Syndicat Mixte Bassin du Lay

***Aménagement de protection à la mer***

*La Tranche-sur-Mer (85)*

**Mémoire de réponse aux demandes de complément**  
**Réf. GUN : 0100000932**

## COUPE TYPE 2 DE PRINCIPE

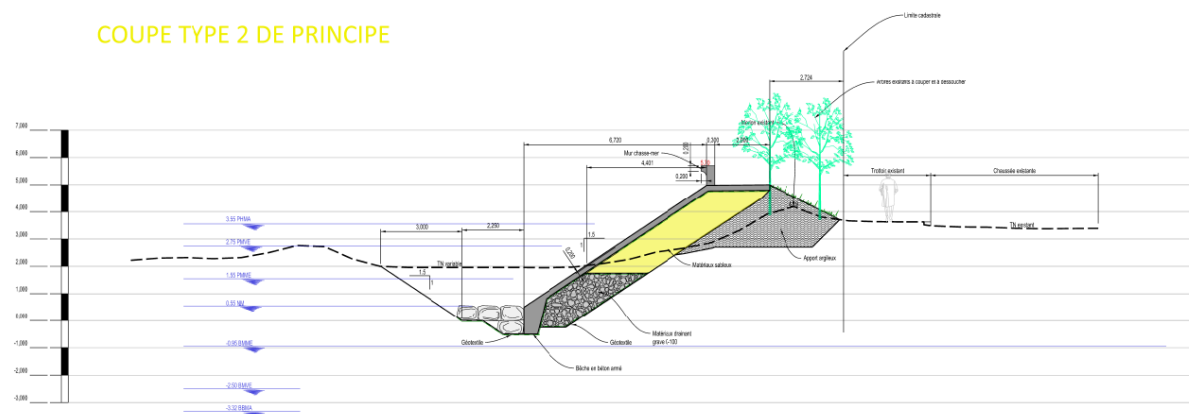
Il serait plus compréhensible de voir la localisation des différentes vues en coupe. Les coupes correspondent à des coupes de principe d'application sur des tronçons indiqués sur les vues en plan. Par contre ces coupes n'ont pas été mises à jour dans le dossier et présentent encore un muret simple en tête du parement aval.

Les coupes à jour sont jointes à la présente note (Annexe 1)
